Meie 23.07.2024 nr 7.1-2/24/4098-8

### **Kaberneeme tee 2c kinnistu ehitusloa eelnõu kooskõlastamata jätmine**

Ehitusluba antakse üksikelamu ehitamiseks ja reoveemahuti paigaldamiseks. Ehitusloa aluseks on Smart Arch OÜ koostatud projekt „Kaberneeme tee 2c ühepereelamu. Eelprojekt. E-24-13“ (edaspidi *projekt*).

Joonis 1. Väljavõtte asendiplaanist

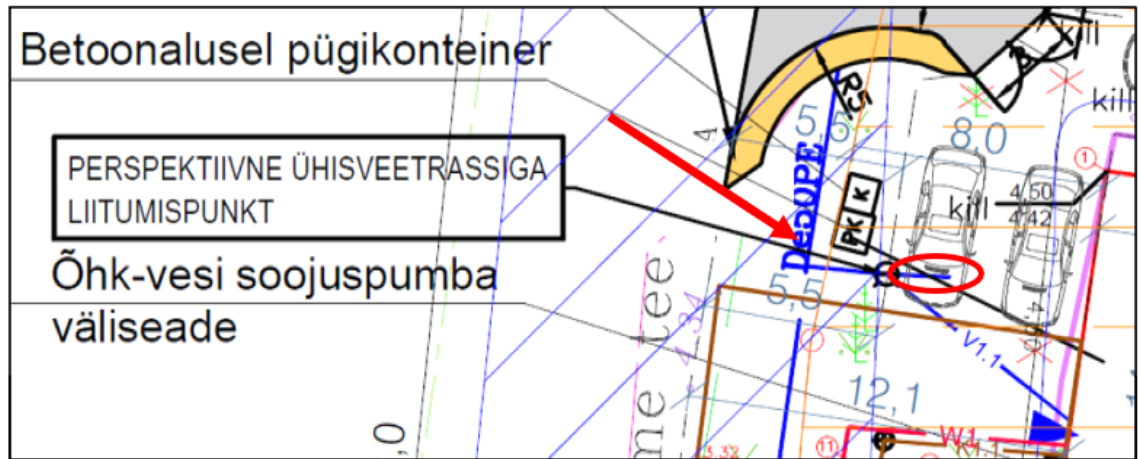
1. Projekti seletuskirja punktis 10 *Elamu veevarustus ja kanalisatsioon* on selgitatud, et: *krundile on rajatud liitumispunkt*. Järgnevalt on samas punktis selgitatud, et: *planeeritud on rajada perspektiivne veetrassi liitumispunkt*. Seletuskirjast eemaldada nimetatud vastuolu ning märkida, et elamu veevarustus lahendatakse eraldi Ekore OÜ koostatud „Kaberneeme veetöötusjaama ja veetorustike rekonstrueerimine“ (Töö nr TP-213/22; edaspidi *veeprojekt*) projektiga.  
Eeltoodust tulenevalt tuleb asendiplaanil näidatud ühisveevärgitrass näidata perspektiivsena. Tingmärkide selgitusse lisada vastav tingmärk ja viide kõnealuse veeprojekti koostajale.  
Jääb ebaselgeks asendiplaanil näidatud perspektiivsest liitumispunktist väljuva trassi otstarve (vt *joonis I*).

Lisaks tuleb tingmärkide loetelus korrigeerida kinnistusesise veetorustiku selgitust ja näidata see perspektiivsena.
